MEMORANDO-SEIA-242-2020

ASUNTO: Remisión de informes - EsIA Categoría II.

INFORME TÉCNICO No. 064-2020.

**SECCION DE EVALUACIÓN DE ESTUDIO DE IMPACTO AMBIENTAL
INFORME TÉCNICO DE INSPECCIÓN DE CAMPO DE EsIA, CATEGORÍA II**

Foto N°5. Cuerpo de agua superficial dentro del polígono.

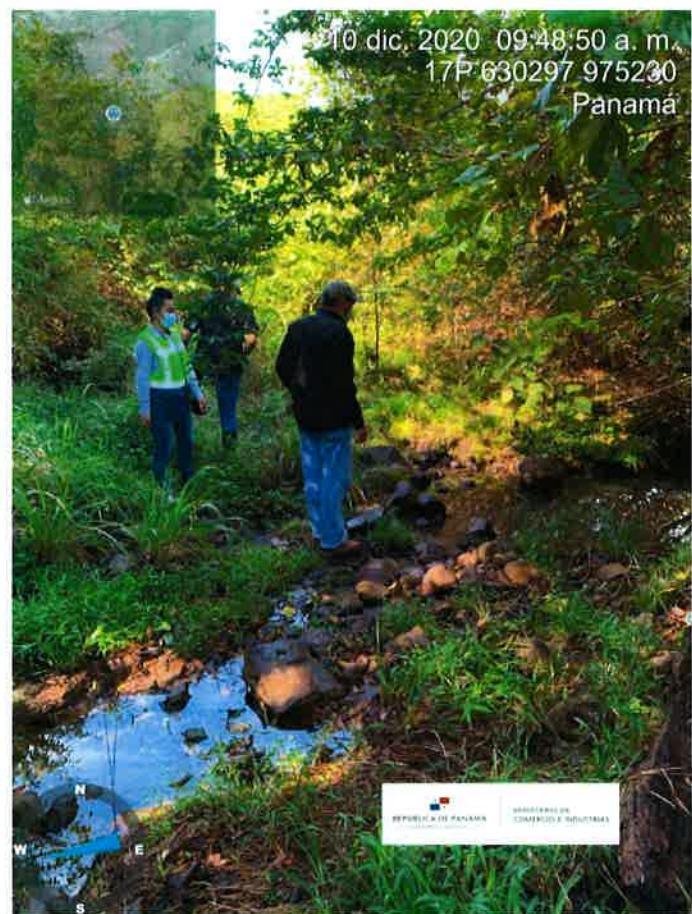
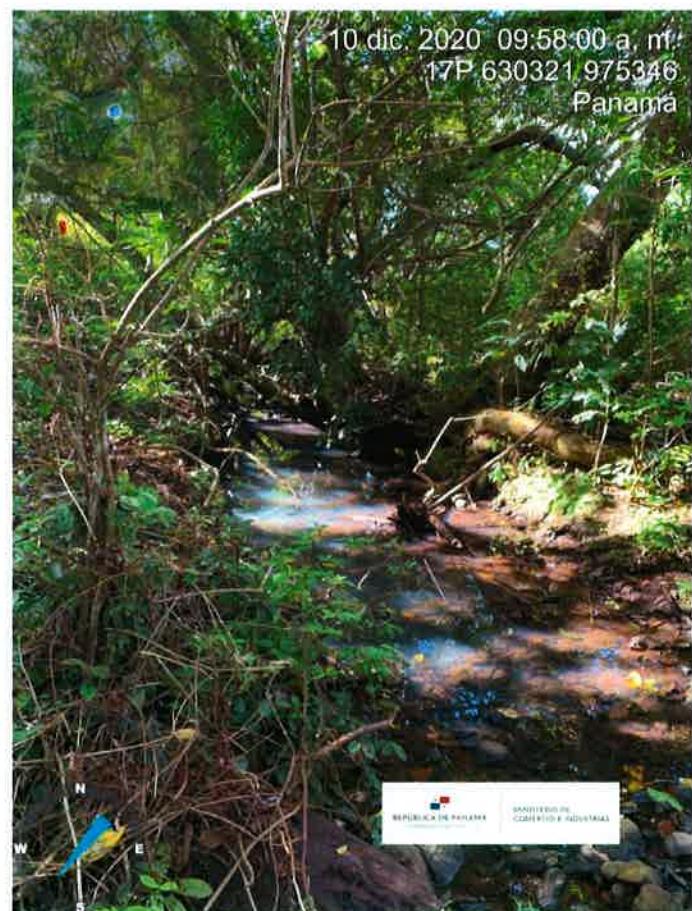
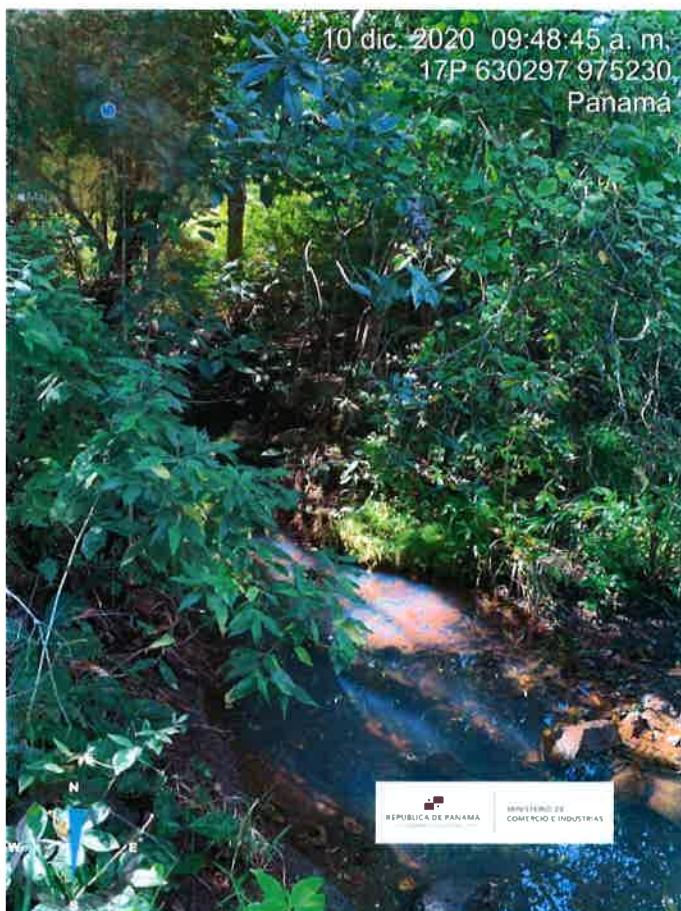
- En campo se nos indicó que la rehabilitación del camino de acceso al polígono del proyecto no se encuentra dentro del estudio de impacto ambiental.
- La vegetación predominante en el polígono del proyecto es rastrojos y árboles aislados (*Ver fotos N° 3 y 4*)
- Se observó en campo un cuerpo de agua superficial que se divide en dos brazos, se realizó recorrido por el mismo (*Ver fotos N°5, 6, 7, 8 y 9*).
- Se nos mostró el área donde se realizará la extracción del mineral. (*Ver fotos N° 10, 11 y 12*).
